DEUTSCHE BAUZEITUNG 1927, Nr. 14

Rathaus-Wettbewerb Wilkau i. S.

Von Stadtbaudirektor Bock, Zwickau. (Hierzu 20 Abbildungen.)

Abb. 6 u. 7. Schaubild und Grundrisse (1 : 750) des Entwurfs „Brückenkopf II“.
II. Preis von 1500 M. Verfasser: Arch. Tamm & Grobe, Zwickau.

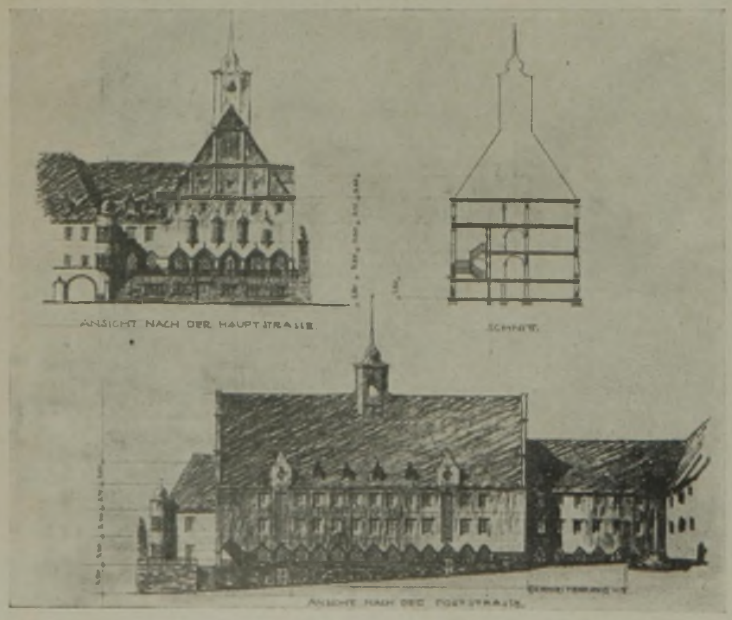
Die Verfasser erreichen durch Zurücksetzen des Baues und durch Anordnung einer erdgeschoßhohen Terrasse, unter der der Ratskeller liegt, eine interessante städtebauliche Lösung, die folgerichtig für die Nachbarbauten an der Haupt- wie an der Nebenstraße fortgeführt ist. Der hohe Giebel bildet für den Blick von der Brücke her, dem Hauptzugang zum Ort, einen imposanten Abschluß. Der Rathauscharakter kommt im Entwurfe sehr gut zum Ausdruck. Auch der Grundriß ist programmgemäß und klar gestaltet, zeigt jedoch in der ungünstigen Verbindung von Polizei und Zellen und der nicht glücklichen Lösung der Wohnungen im 2. Obergeschoß noch Mängel. Auch müßte der Saal in das 2. Obergeschoß hinaufgezogen und müßten die dort wegfall. Wohnungen in das hohe ungenützte Dach verlegt werden.
